Nro. 00005032

Ajuste Cartografico

Ajuste Cartográfico por
Inconsistencia

Nombre	FELIPE BERNAL HENAO	Teléfono	3162809117	Direcció	UNIVERSIDAD
Correo:	felipe.bernal@gmail.com		Radicad	202310409865	
Asunto-	Asunto Radicado:				
Solicitud de corrección cartográfica sobre las porciones urbanas del predio de la Universidad Pontificia Bolivariana (UPB) en Loreto, Medellín, identificado con las matrículas

Imágenes Situación

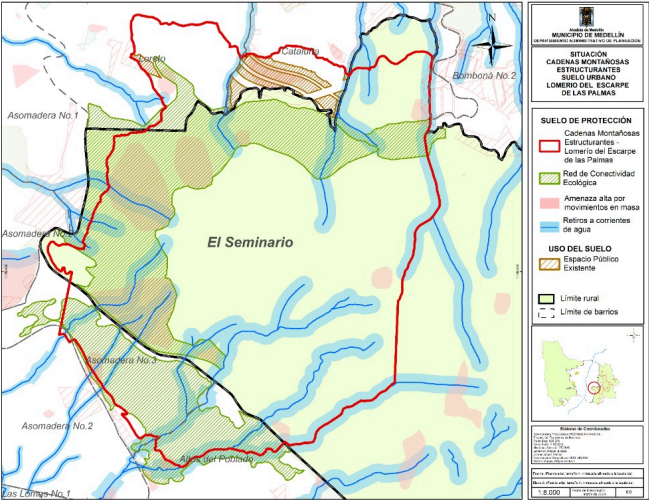
El grupo de Cadenas Montañosas Estructurantes, presentan en la comuna 9 (Buenos Aires) en los barrios Loreto, Cataluña, Asomadera número 3 y Altos del Poblado, una fracción localizada en el suelo urbano equivalente a 32,04 Hectáreas aproximadamente, correspondiente al 1,95 % del denominado “Lomerío del Escarpe de las Palmas” en el territorio de Medellín, situación que manifiesta una diferencia entre lo establecido en los artículos 14 y 16 del Acuerdo 48 de 2014, con su cartografía protocolizada correspondiente a los mapas número 3 (Categorías de Suelo de Protección, producción y Suburbano) y 4 (Estructura Ecológica Principal).

Mapa Situación

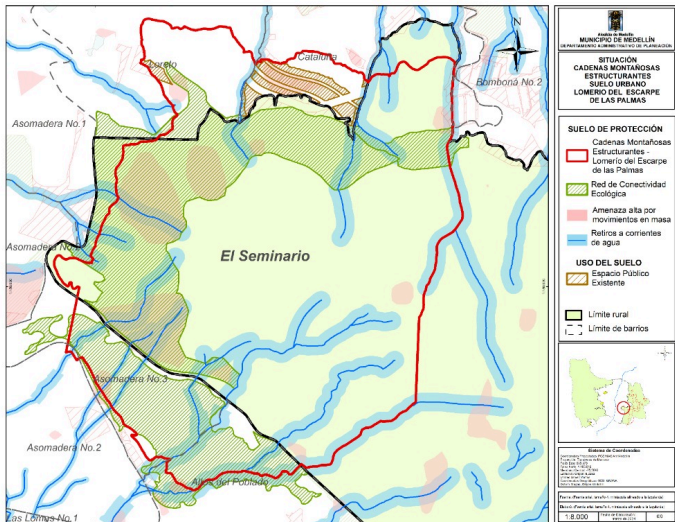
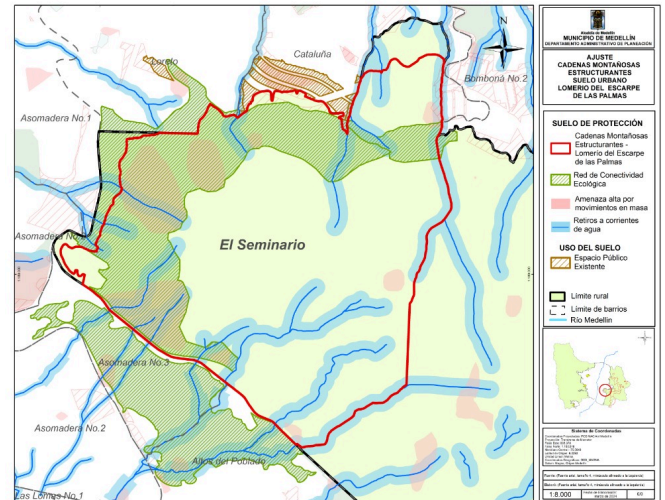
Diferencias entre lo establecido en los artículos 14 y 16 del Acuerdo 48 de 2014 con la cartografía protocolizada

En coherencia con lo anterior, el ajuste cartográfico consiste en delimitar el elemento asociado a las Cadenas Montañosas Estructurantes dentro del suelo rural, excluyendo del elemento el área que se superpone con el suelo urbano (32,04 Hectáreas), subsanándose así la inconsistencia y reconociendo lo establecido en el articulado.

Área ajustada

320.374,39

Imágenes Solución

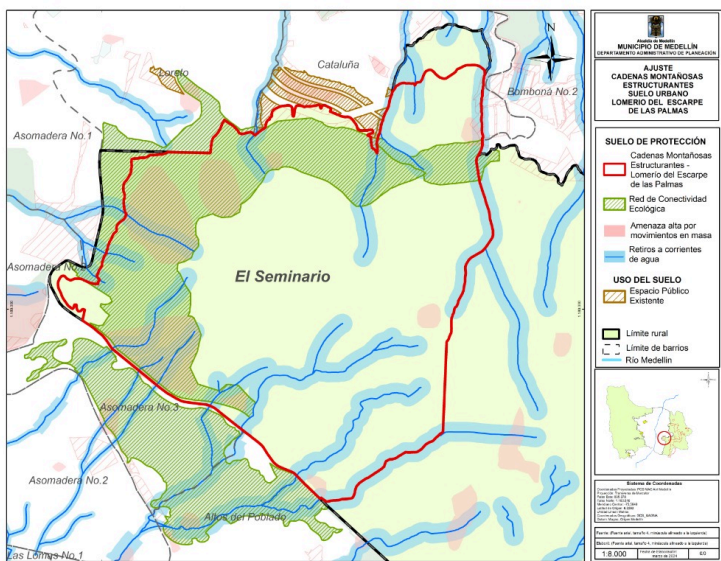
Se precisa un elemento del Sistema Orográfico del grupo de Cadenas Montañosas Estructurantes, que hace parte del Lomerío del Escarpe de las Palmas en el lugar reconocido como el Seminario, en aras armonizar y dar coherencia a la cartografía oficial del Acuerdo 48 de 2014 en lo correspondiente a los mapas protocolizados número 2 (Clasificación del Suelo), 3 (Categorías de Protección, Producción y Suburbano) y 4 (Estructura Ecológica Principal), con lo establecido en los Artículos 14 (Categorías de Suelo de Protección al Interior del Suelo Urbano) y 16 (Categorías de protección en suelo rural), del Acuerdo 48 de 2014
